Adviescommissie praktijktoepassing brandveiligheidsvoorschriften

ADVIES

Registratienummer: 1413
Betreft: Galerij met enkele vluchtroute
Trefwoorden: Bouwbesluit 2012, woongebouw, nieuwbouw, vluchtroute
Datum: 26 januari 2015
Status: *Definitief*

Plattegrond galerijverdieping

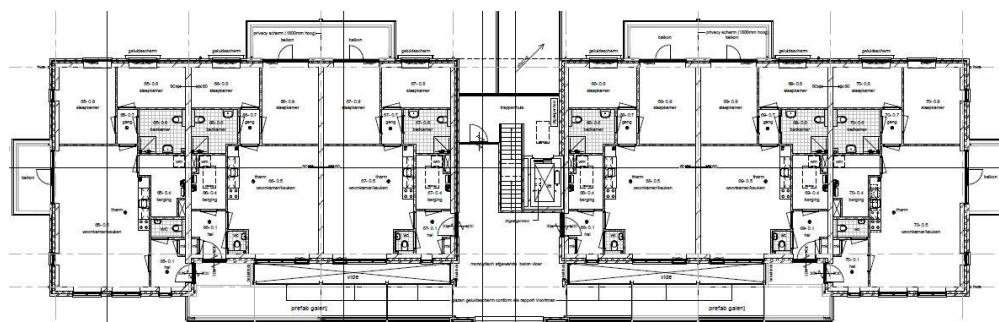
Als gelijkwaardige oplossing voor het vluchten langs beweegbare constructie-onderdelen en de enkele vluchtroute vanuit een appartement, stelt de aanvrager voor om de woningtoegangsdeuren uit te voeren met vrijloopdeurdrangers die aangestuurd worden door de gekoppelde rookmelders in de woning.

De vluchtroute van de achterste twee appartementen aan beide zijden van de galerij, voert over een galerij waarlangs zich een aantal niet-brandwerend uitgevoerde raamkozijnen met te openen delen bevinden. Tussen de galerij en de raamkozijnen is een vide voorzien van 1,30 m breed die bovendien van de galerij is afgescheiden met een niet-brandwerend uitgevoerd glazen geluidsscherm. De vide-opening is doorgezet tot in het dak boven de galerij.

Het bevoegd gezag stelt dat het bouwplan in strijd is met artikel 2.104 lid 2 omdat de vluchtroute langs beweegbare constructieonderdelen van andere woonfuncties voert. Bovendien liggen de uitgangen van woonfuncties haaks op de uitgangen van andere woonfuncties waarin de vluchtroute begint. Daarnaast is strijd met artikel 2.104 lid 3 omdat de vluchtroute door een trappenhuis voert. Artikel 2.104 lid 4 is niet van toepassing omdat geen sprake is van een portieksituatie: de woningen grenzen niet direct aan het trappenhuis omdat de vluchtweg eerst over een galerij voert. Een tweede vluchtweg ontbreekt.

Voor de aan de vluchtroute grenzende kozijnen met te openen delen voor de spuiventilatie en/of voor het glazen geluidsscherm is geen wdbdo-waarde op de tekeningen aangegeven. De afschermdende werking van de glazen geluidsschermen is alleen haaks op de woningen. De rook kan nog ongehinderd "de hoek om" aangezien de zijkanten slechts worden afgesloten door een spijlenbalustrade zodat rook in de vluchtroute niet uitgesloten is.

Antwoord: de toepassing van rookmeldergestuurde vrijloopdrangers op de 30-minuten-brandwerende woningtoegangsdeuren van de appartementen langs de galerij op de eerste verdieping, bieden, naar het oordeel van de adviescommissie, een gelijkwaardige veiligheid op het beschikbaar houden van de enkele vluchtroute via de galerij in geval van brand. Voor de haaks-op-elkaar-staande woningtoegangsdeuren van de appartementen aan het begin van de galerij geldt dat ook zonder toepassing van de vrijloopdrangers een

Het moeten vluchten langs niet-brandwerende en te openen geveldelen voldoet bij de aanwezigheid van slechts een enkele vluchtroute niet aan Bouwbesluit artikel 2.104 lid 2. De adviescommissie sluit niet uit dat hiervoor gelijkwaardigheid kan worden aangetoond vanwege een voldoende beperkt risico op het onbruikbaar worden van die vluchtroute voor het vluchten en reddings- en bluswerkzaamheden. Op dit moment is dit echter onvoldoende onderbouwd.

- a. Naar het oordeel van de commissie zou er sprake kunnen zijn van een gelijkwaardige oplossing indien aannemelijk kan worden gemaakt dat de wdbbo tussen de woningen en de vluchtroute (over de galerij) ten minste 30 minuten bedraagt, bijvoorbeeld door toepassing van brandwerende beglazing zonder draaiende delen.
